Vorhaltemaßnahme U9

Unterlage zur 1. Tektur

der 2. Planänderung zum Planfeststellungsbeschluss Integrierte Gesamtlösung am Hauptbahnhof München (IGL) betreffend die Vorhaltemaßnahme U9 (VHM U9)

Erläuterungsbericht

Abb.1: Umleitungsplan Schillerstraße

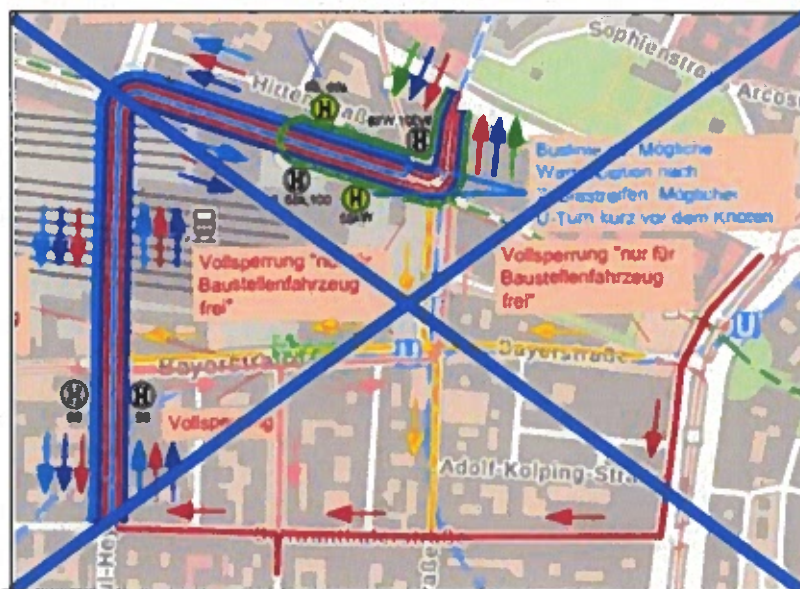
Für die Herstellung der Bohrpfahlwand ist es notwendig, den Verkehr zu verschwenken

und die Bohrpfehlwand innerhalb einer Inselbaustelle herzustellen. ~~die Bayerstraße für den Verkehr für ca. 5 Wochen zu sperren.~~ Eine Fahrspur der Bayerstraße wird für den Verkehr für ca. 5 Wochen gesperrt, vgl. Verkehrsphase 150.

Dies bedingt, dass der Baustellenverkehr der 2.SBSS vom Bahnhofsvorplatz über die Schillerstraße zur Schwanthalerstraße und ab der Paul Heyse Unterführung wieder zurück auf die bestehende Abfuhrroute erfolgt. Für den Zeitraum der Sperrung der Bayerstraße, wird sichergestellt, dass die Schillerstraße befahrbar ist. Derzeit wurde von der LHM (MOR) eine Vollsperrung der Schillerstraße bis 31.12.2023 genehmigt. Eine Verlängerung dieser Sperrung oder eine weitere Sperrung bedarf der Abstimmung mit den Vorhabenträgern.
